国立研究開発法人日本原子力研究開発機構 核燃料サイクル工学研究所  
再処理施設に係る廃止措置計画変更届出書

「ガラス固化技術開発施設 (TVF) ガラス固化技術開発棟の設備耐震補強工事 (冷却水配管のサポート追加)」(別冊 2-28) において、一部更新する冷却水配管の枝管の寸法 (バルブ中心から配管サポートまでの距離) の値の誤記及び既設サポートの誤記を修正する。

「ガラス固化技術開発施設 (TVF) ガラス固化技術開発棟の竜巻防護対策」(別冊 2-30) において、防護板等の設置箇所の表記のうち、凡例の記号と整合していない箇所の誤記を修正する。

前後比較表

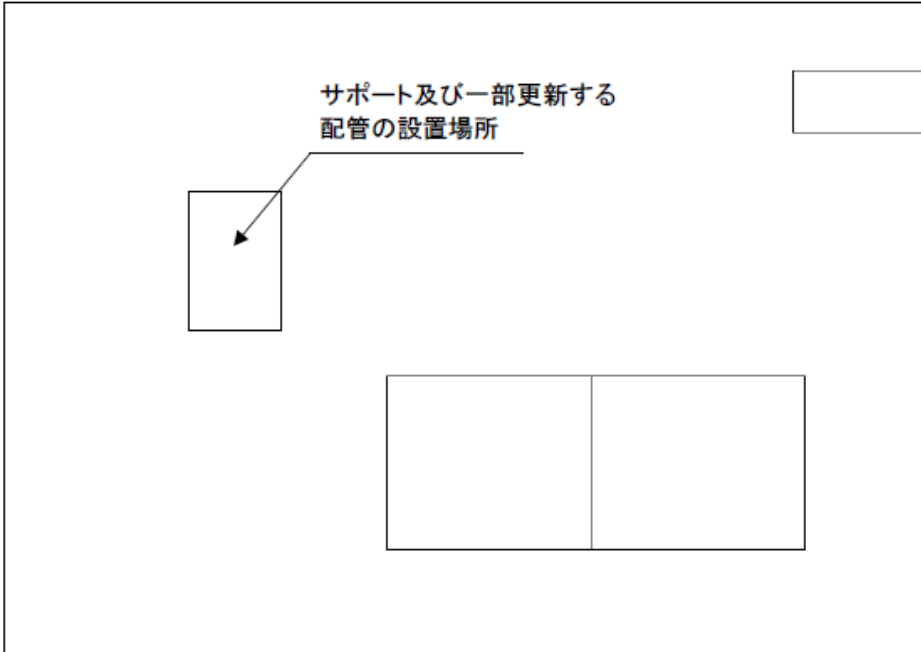
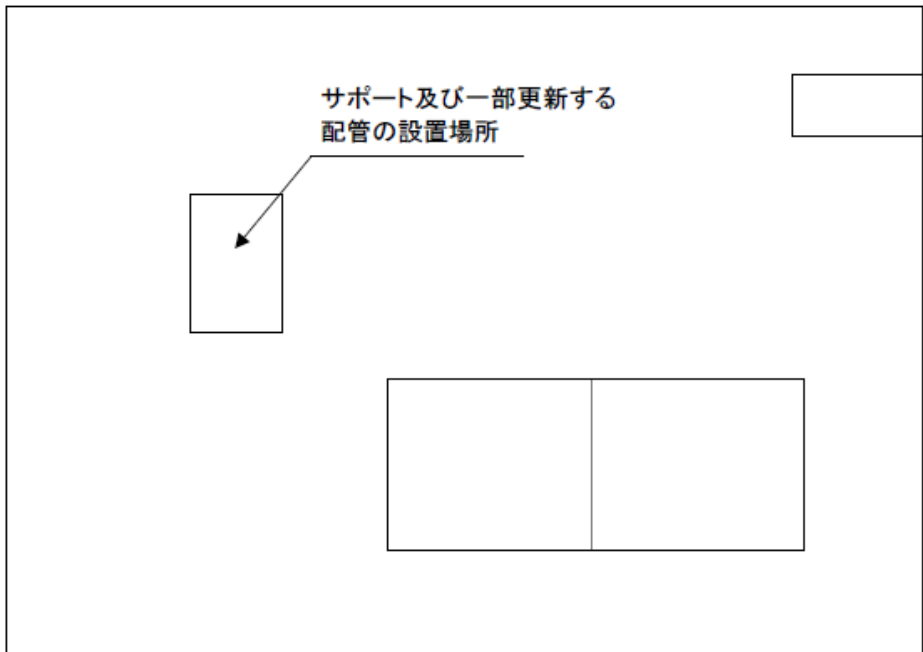
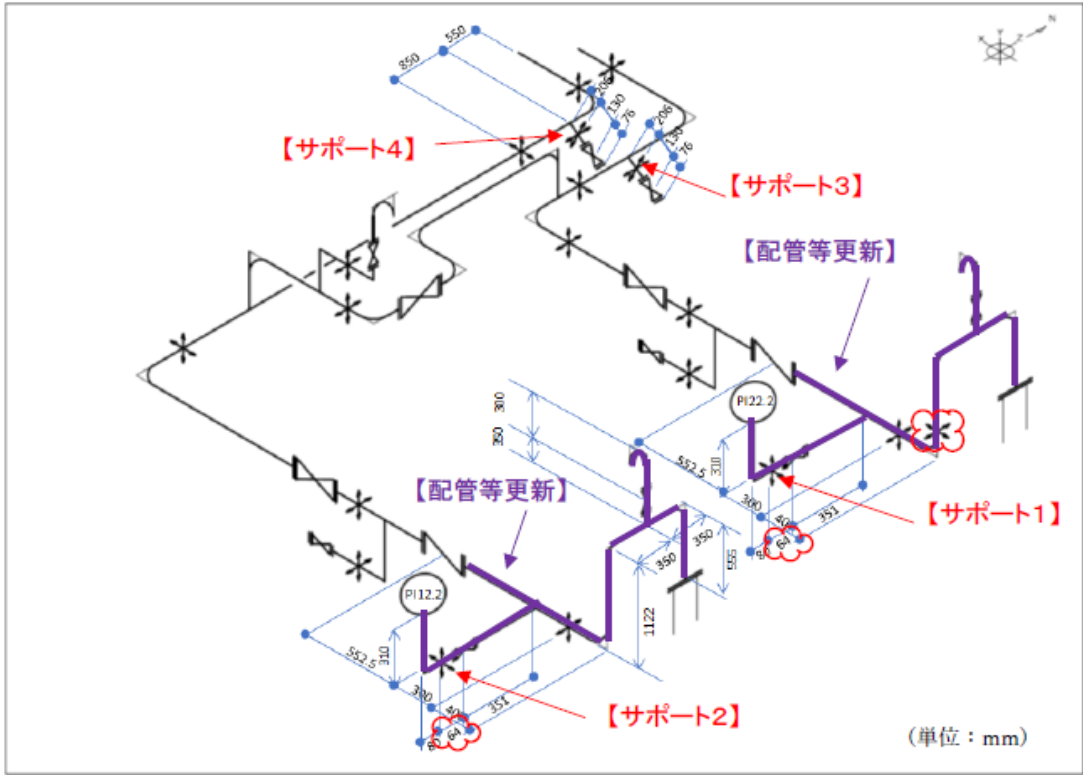
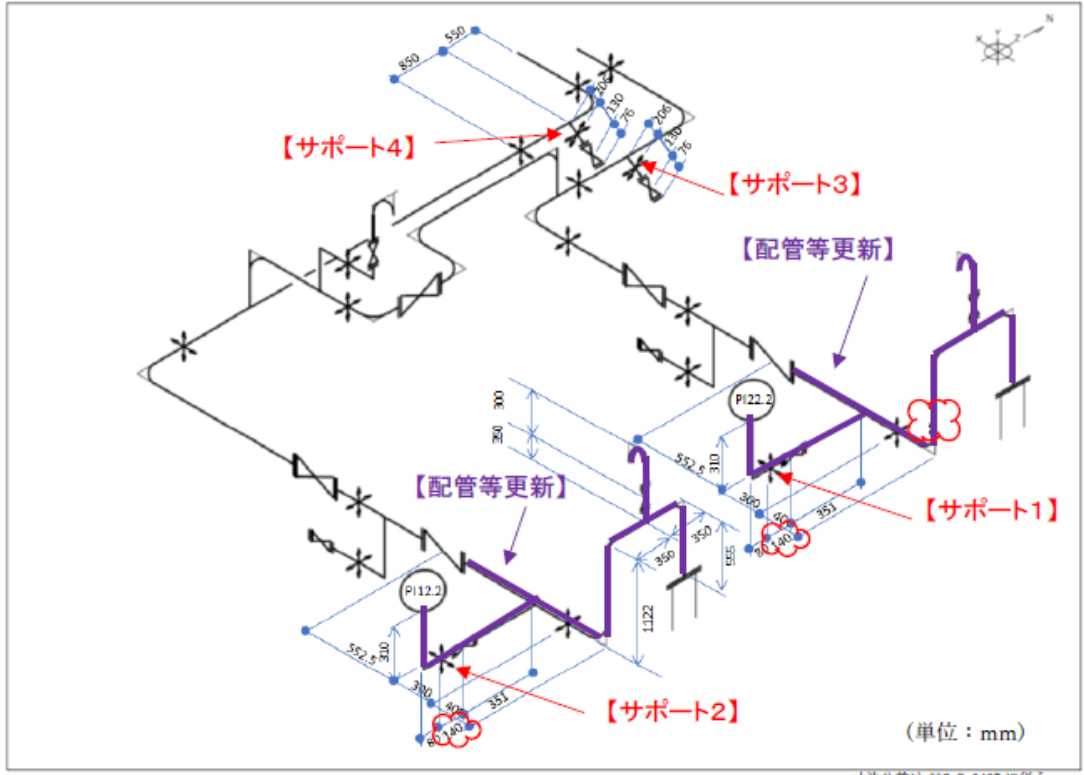
届出前 令和3年10月5日付け原規規発第2110059号をもって認可を受けた廃止措置計画変更認可申請書	届出後	変更理由
<p>サポート及び一部更新する配管の設置場所</p> 	<p>サポート及び一部更新する配管の設置場所</p> 	<p>変更なし</p>
<p>別図-1 サポート及び一部更新する配管の設置場所 (ガラス固化技術開発施設 (TVF) ガラス固化技術開発棟屋上)</p>  <p>別図-2 サポートの設置位置及び配管の一部更新範囲</p>	<p>別図-1 サポート及び一部更新する配管の設置場所 (ガラス固化技術開発施設 (TVF) ガラス固化技術開発棟屋上)</p>  <p>別図-2 サポートの設置位置及び配管の一部更新範囲</p>	<p>既設サポートの誤記の削除</p> <p>一部更新する冷却水配管の枝管の寸法 (バルブ中心から配管サポートまでの距離) の値を修正 (64 mm → 140 mm)</p> <p>一部更新する冷却水配管の枝管の寸法 (バルブ中心から配管サポートまでの距離) の値を修正 (64 mm → 140 mm)</p>

本修正では、当該配管の設計及び耐震評価で用いた値に変更はないことから、安全上の影響はない。
